# Rekonstrukce a doplnění závor na přejezdu P7844 v km 17,407 trati odb. Moravice (mimo) – Svobodné Heřmanice (včetně)

## Vypořádání připomínek

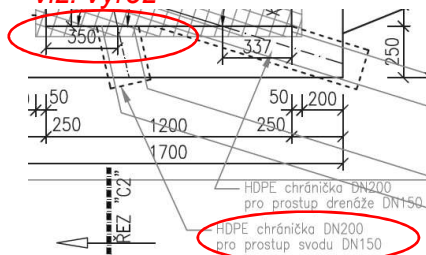
- Kompozitní poklopy šachet zapustit do stěn, nenechat trčet nad terénem (opravit výkresy tvaru)

*Nad terénem nic nebude trčet – rám u šachty Š3 je zapuštěný a u šachty Š4 je sice vysazen nad beton, ale plynule je na rám navázána betonová dlažba (reliéfní dlažba z důvodů chodníku). V příčném řezu propustkem jde vidět, že mříží netrčí viz. výřez z PD.*
